# 京都大学（桂）総合研究棟Ⅲ （物理系）等施設整備事業 入札説明書等に関する質問回答（第2回目）等

平成21年10月9日  
国立大学法人京都大学

## 変更事項

B 2 階平面図

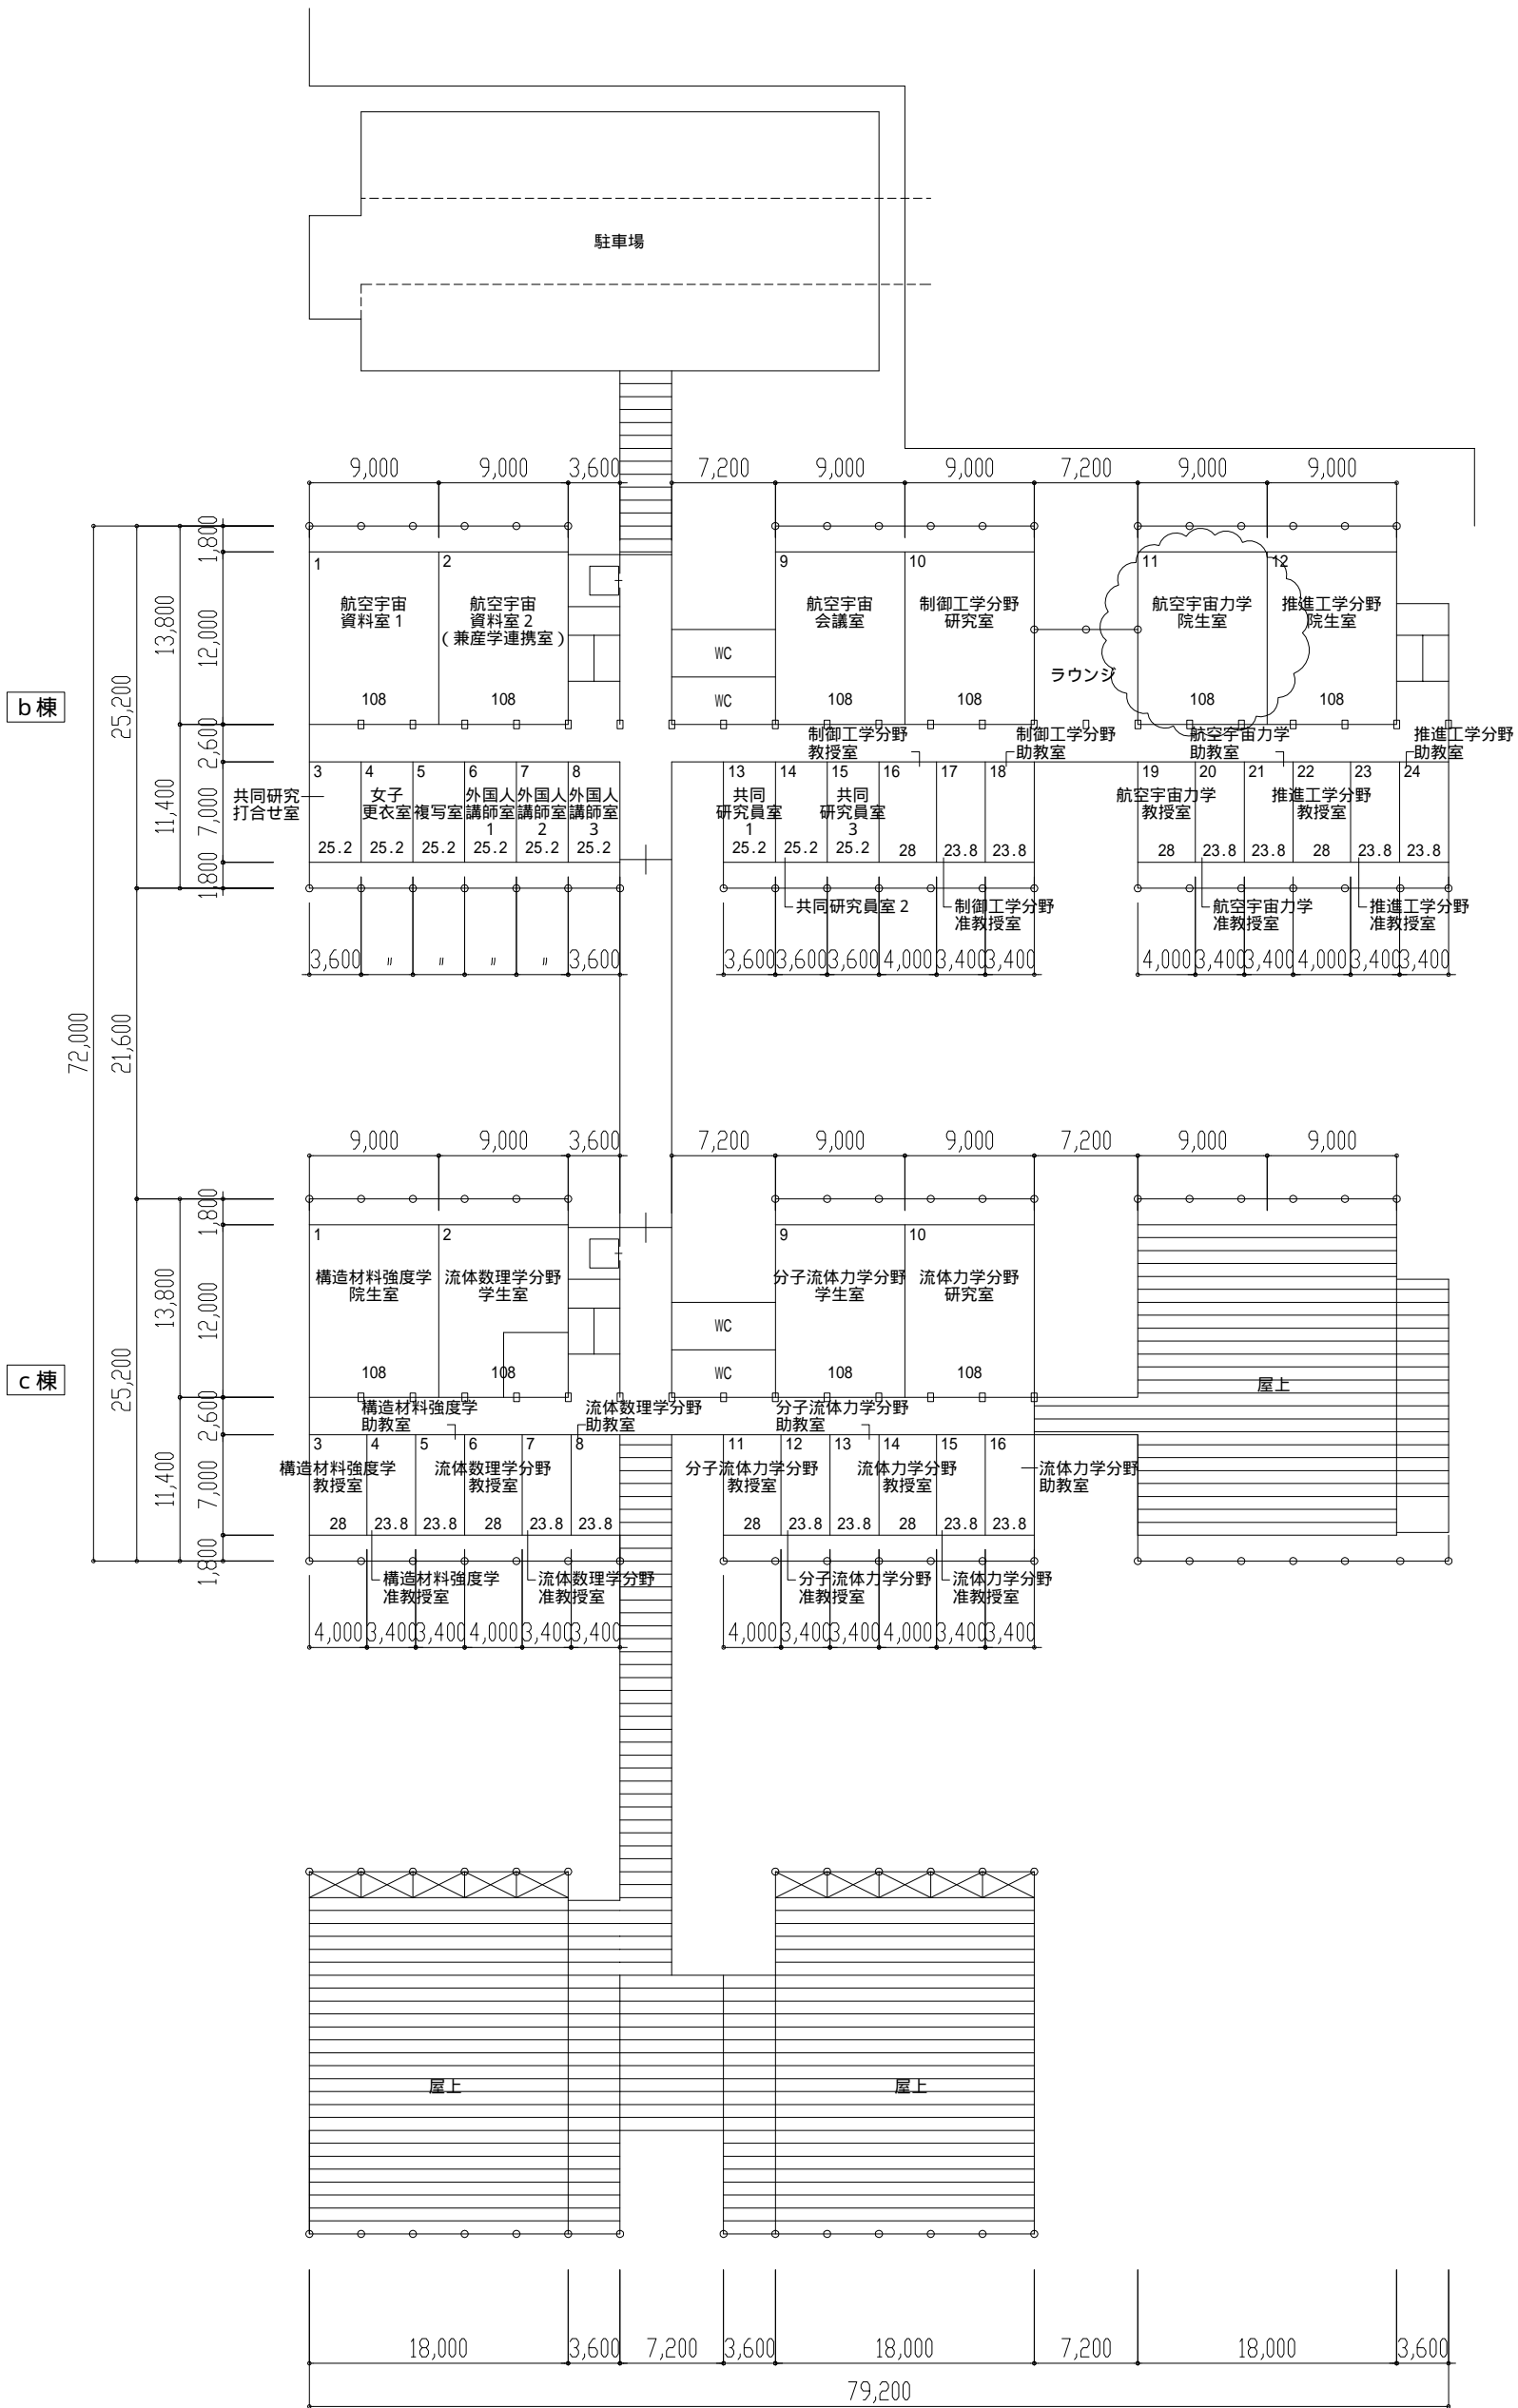
b-B2-2-1 光工学分野実験室Aの特殊条件欄に「・サービスヤード側の壁面に水素等の可燃性ガスの排気口を設置する(排気したガスが逆流せず、未使用時には密閉可能な構造、場所はサービスヤードを向いて左奥、床から高さ50cm程度)。」を追加変更する。

b-B2-2-2 光工学分野実験室Bの特殊条件欄に「・実験室A-B間の固定壁に実験室A-B間を繋ぐ排気口を設置する(排気用ホースを通すために利用、未使用時には密閉可能な構造、場所はサービスヤードを向いて左奥、床から高さ50cm程度)。」を追加変更する。

b-B2-2-3 光工学分野実験室Cの特殊条件欄に「・実験室B-C間の固定壁に実験室B-C間を繋ぐ排気口を設置する(排気用ホースを通すために利用、未使用時には密閉可能な構造、場所はサービスヤードを向いて左奥、床から高さ50cm程度)。」を追加変更する。

2階平面図

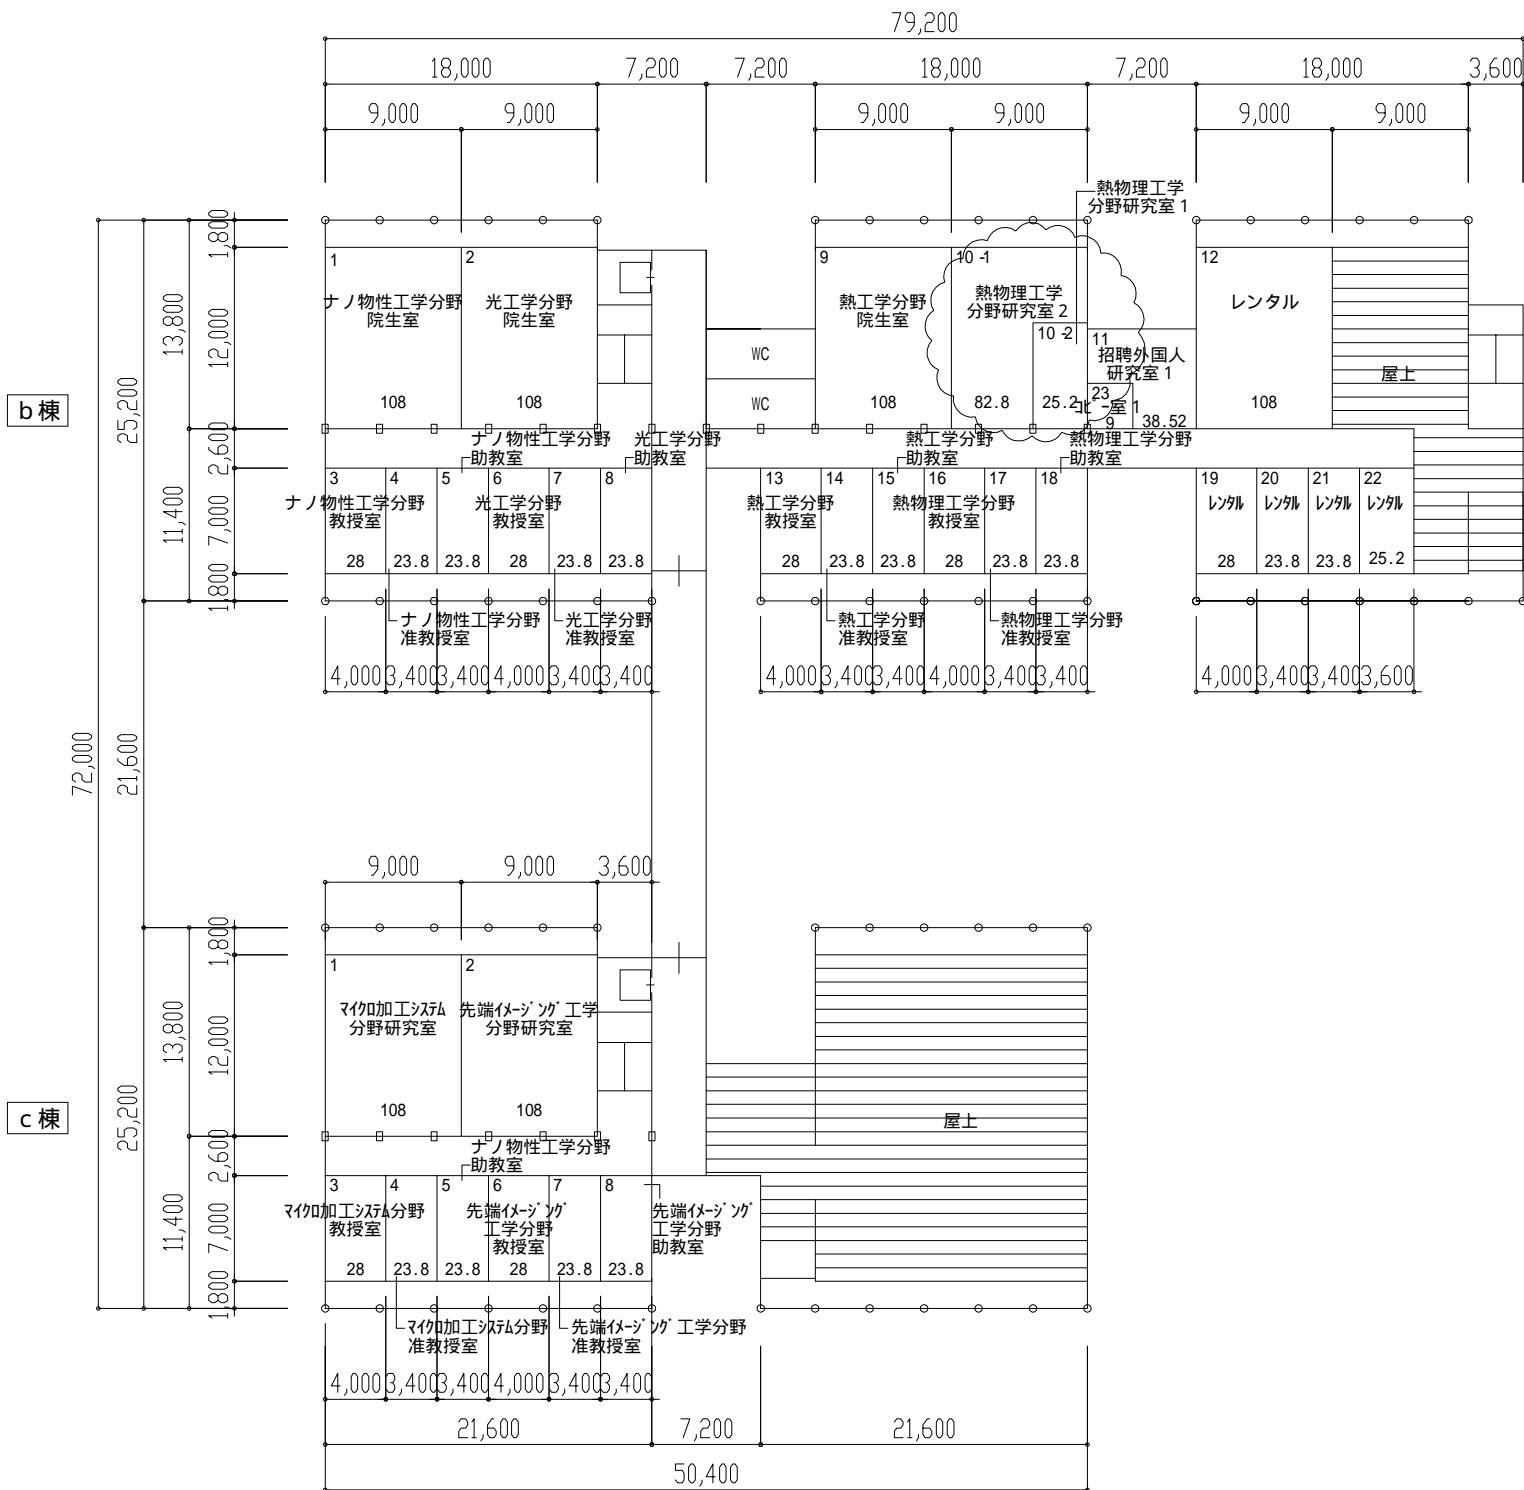
b-2-3 航空宇宙共同打合せ室、b-2-9 航空宇宙会議室の(f) 入退室の欄で「電気錠不要」となっているところを「K2」に変更する。
